*Ministero della Transizione Ecologica*

Commissione Tecnica di Verifica dell'Impatto Ambientale – VIA e VAS

**Parere n. 104 del 7 giugno 2021**

<b>Progetto:</b>	<b>Procedura di valutazione d'impatto ambientale ai sensi dell'art. 23 del D.Lgs 152/2006 e ss.mm.ii.</b>  <b>"Metanodotto Sestri Levante - Recco DN 400 (16") DP 75 bar e opere connesse in Provincia di Genova"</b>  <b>ID_VIP: 4691</b>
<b>Proponente:</b>	<b>SNAM Rete Gas S.p.A.</b>

Figura 1 – Tracciato del metanodotto selezionato (in rosso) e tracciati considerati in alternativa

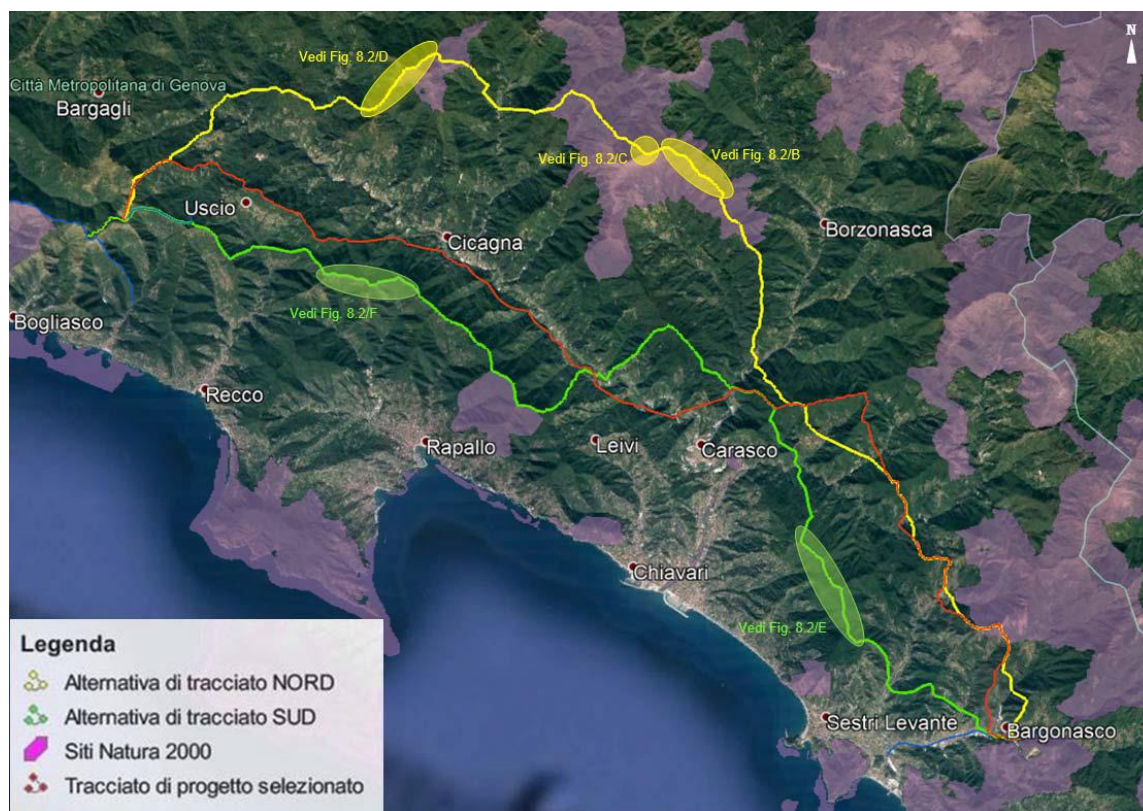
- a specificare le valutazioni effettuate ai fini della scelta del tracciato, con un'approfondita analisi delle alternative prese in considerazione rispetto al tracciato che è stato poi effettivamente prescelto;
